ПАСПОРТ ДОСТУПНОСТИ № 8
объекта социальной инфраструктуры (ОСИ)
Дружина «Парус» корпус №1

Организация, расположенная на объекте:
ФГБОУ «ВДЦ «Океан»

Адрес объекта: ***г. Владивосток, ул. Артековская, д. 10***

**АКТ ОБСЛЕДОВАНИЯ
 объекта социальной инфраструктуры
 К ПАСПОРТУ ДОСТУПНОСТИ ОСИ
 № 8**

Фото 5.1

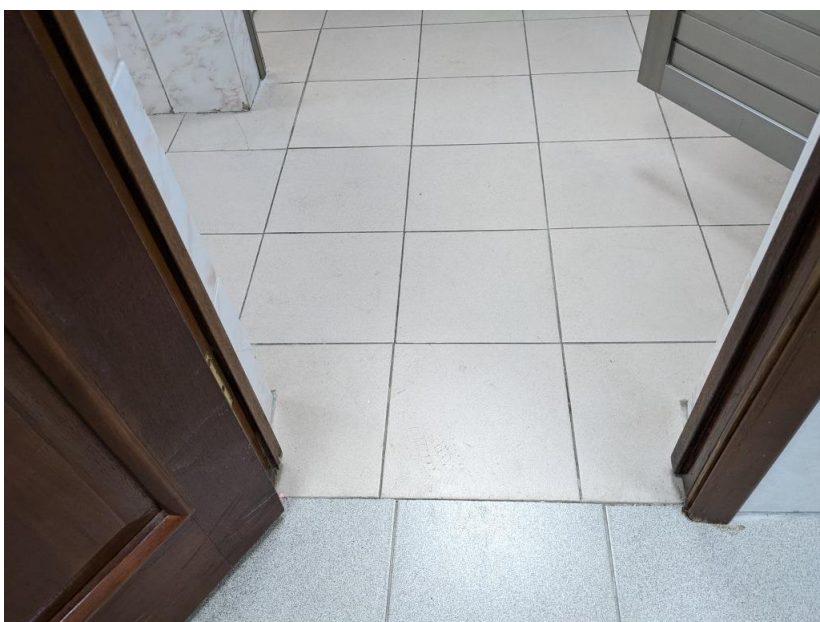
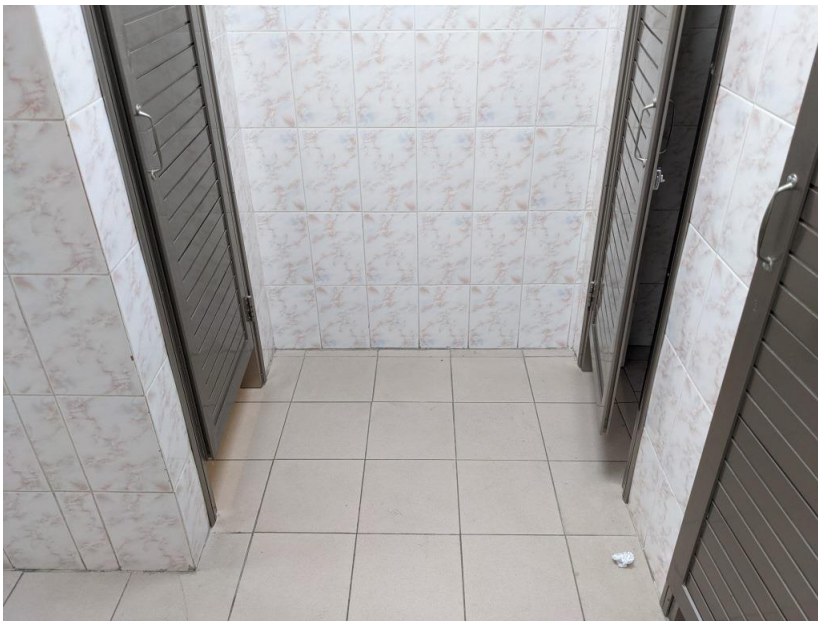
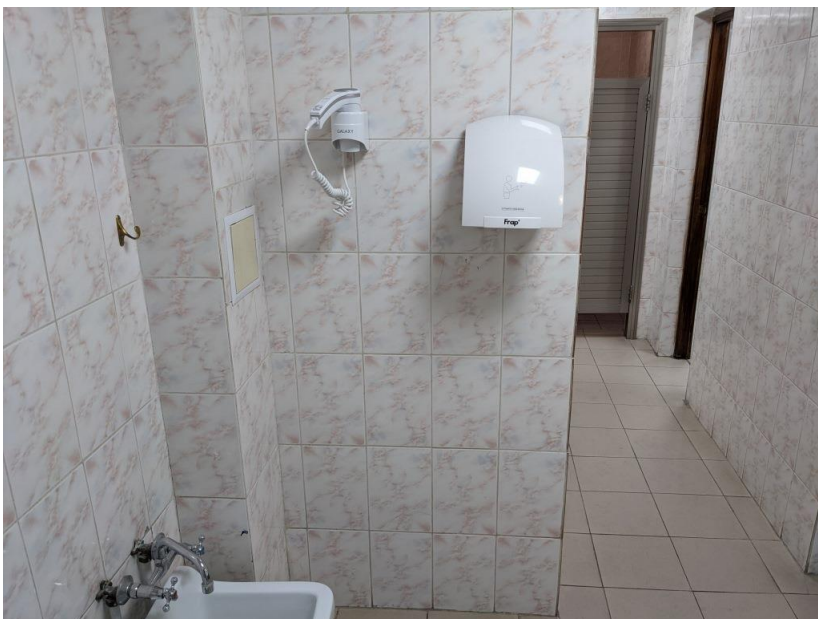
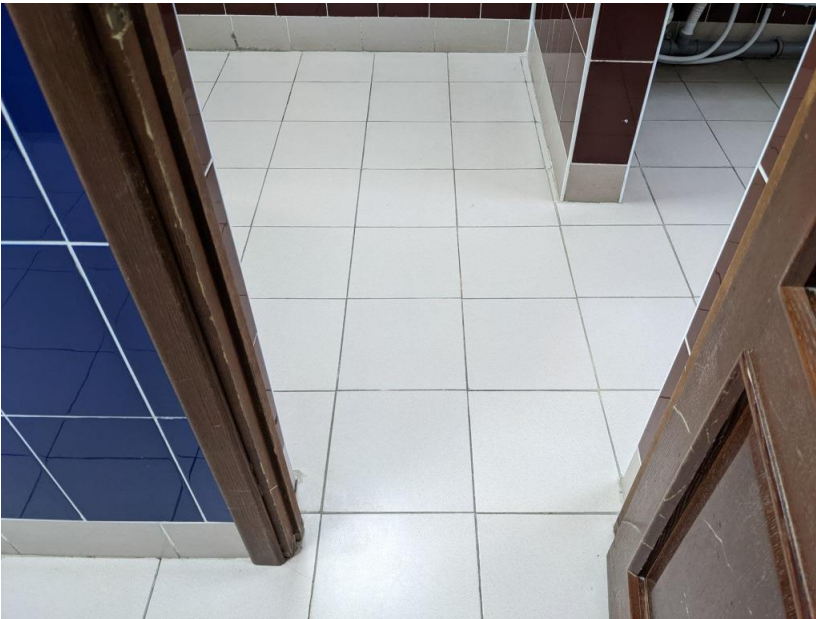
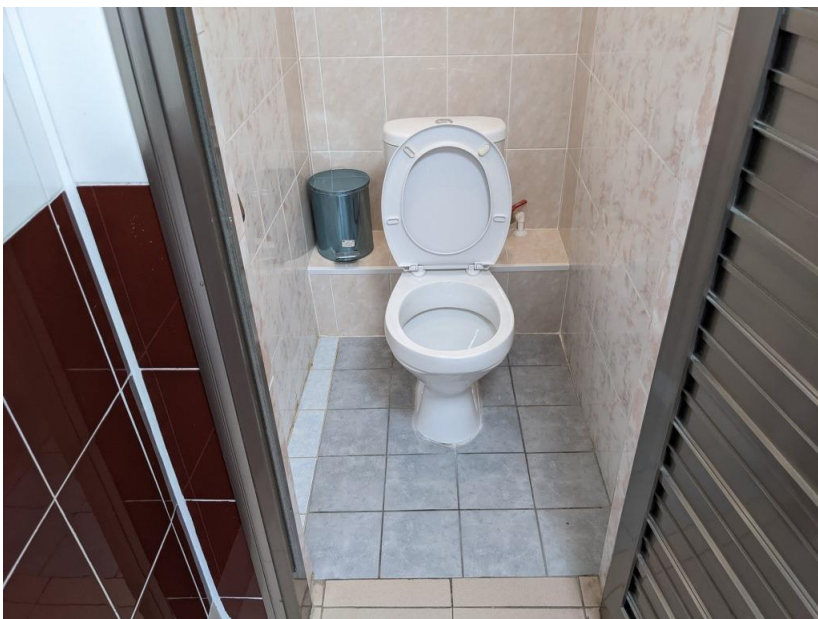
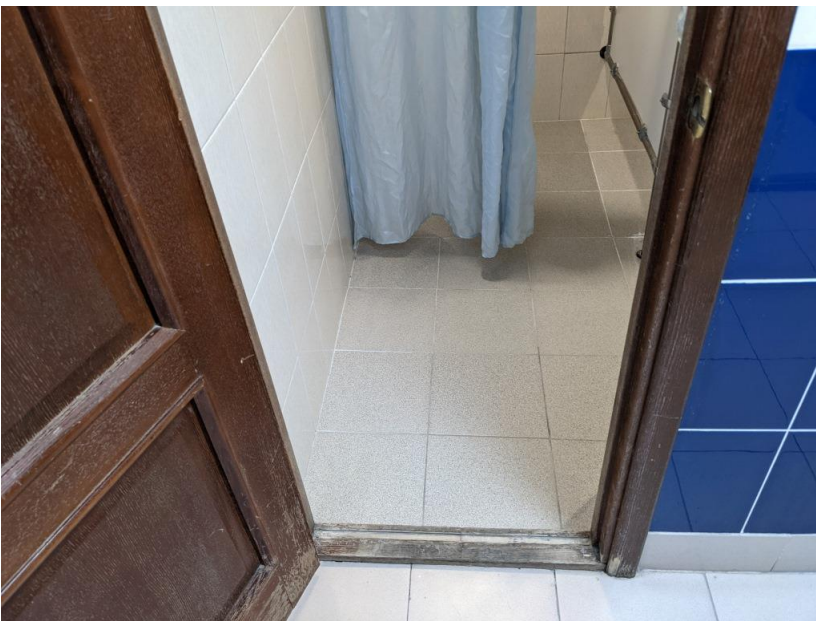
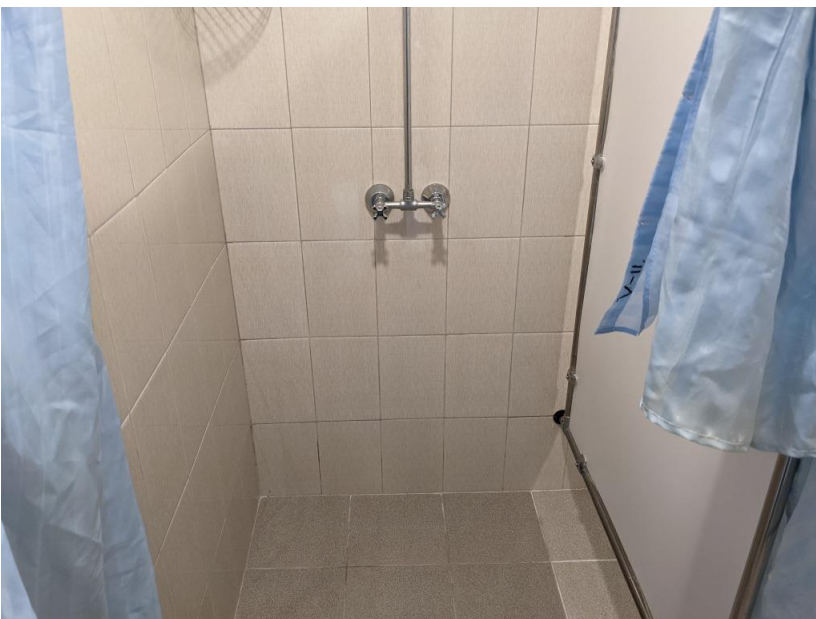
Ручки дверей в туалетные кабины не контрастны относительно дверных полотен. Ширина дверных проемов в туалетные комнаты и кабины в свету менее 0,9 м (0,56-0,58 м на 1-м этаже и 0,55-0,60 м на 2-м этаже). Сбоку от унитазов в туалетных кабинах отсутствует пространство для размещения кресла-коляски шириной не менее 0,8 м. Туалетные комнаты не оборудованы держателями для костылей. Туалетные комнаты не оборудованы системами тревожной сигнализации или системами двухсторонней громкоговорящей связи. Сидения унитазов в туалетных кабинах расположены на высоте менее 0,45 м (0,415-0,42 м). Сушилки для рук в туалетных кабинах расположены на высоте более 1,1 м (1,31 м). На дверях в некоторые туалетные кабины обустроены шпингалеты. На дверях в душевые обустроены шпингалеты. Ширина проемов в душевые в свету менее 0,9 м (0,59 м). Высота порогов дверей в душевые более 0,014 м (0,03-0,06 м). Душевые не оборудованы переносным или закрепленным на стене складным сиденьем, настенными поручнями. Душевые не оборудованы системами тревожной сигнализации или системой двухсторонней громкоговорящей связи. Крючки для одежды в душевых обустроены на высоте более 1,3 м (1,725 м). В душевых обустроены смесители вентильного типа с отдельным управлением горячей и холодной водой.

В связи с архитектурными особенностями здания решения по адаптации нецелесообразны. Рекомендуется перенести все зоны оказания услуг для инвалидов в другие жилые корпуса.
